**Avis de la Mission Régionale d'Autorité environnementale
de Bourgogne-Franche-Comté
sur le projet de parc éolien « Orain »
sur le territoire de la commune d'Orain (21)**

N °BFC-2021-3084

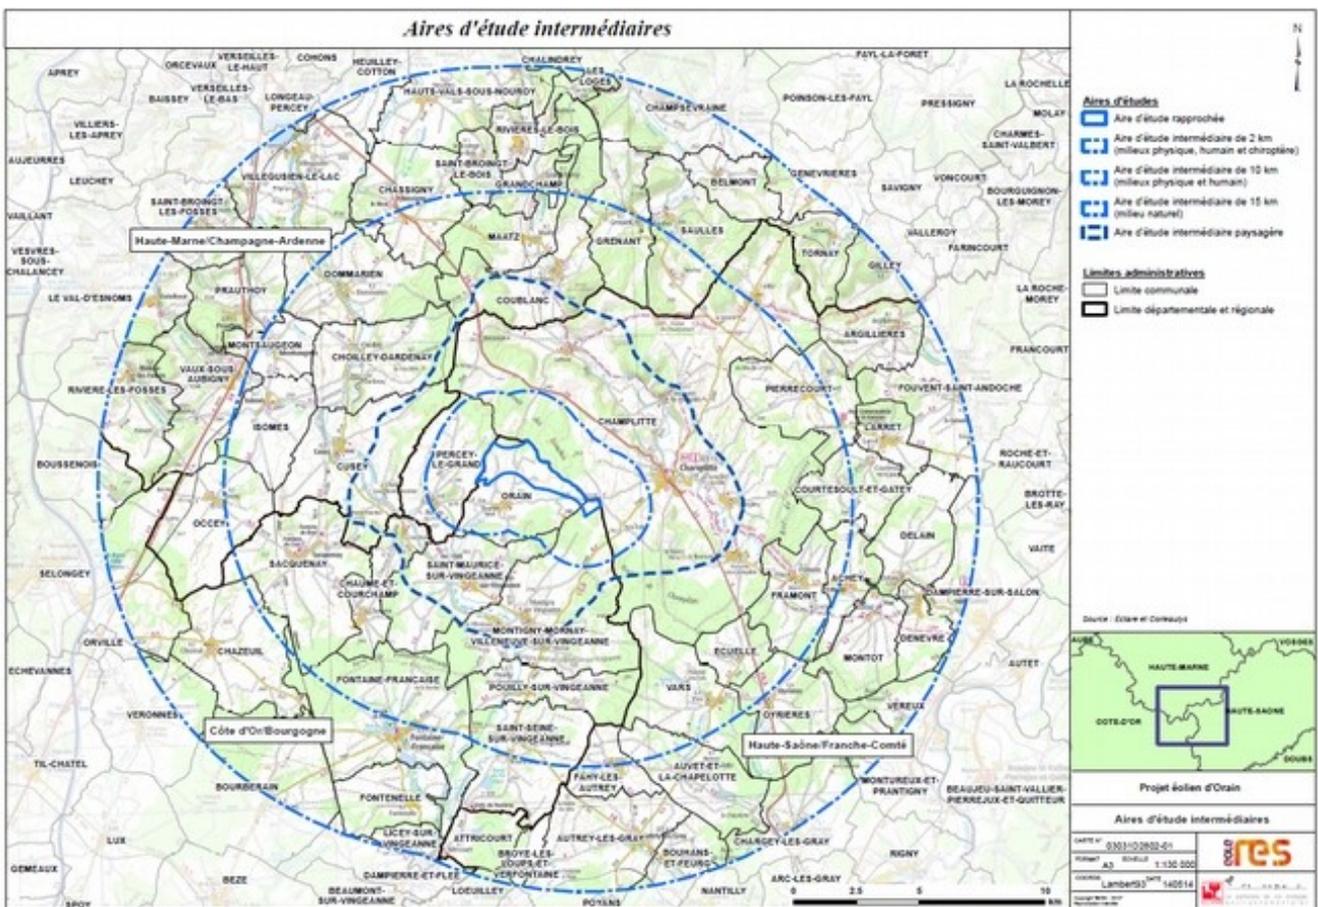
Trois variantes d'implantation ou d'aménagement réalistes au sein de la ZIP sont présentées. Les forces et les faiblesses de ces variantes sur les critères techniques (dont la présence d'une faille), de biodiversité et paysagers sont présentés et étudiés, permettant de conclure sur le choix de la variante la plus adaptée selon ces critères.

Enfin, des variantes sur les infrastructures d'accès aux éoliennes sont présentées selon des critères techniques sans intégrer d'analyse environnementale (par exemple défrichement nécessaire ou non). **La MRaE recommande de compléter l'analyse de variantes sur les infrastructures d'accès en prenant en compte les impacts des différentes variantes sur l'environnement.**
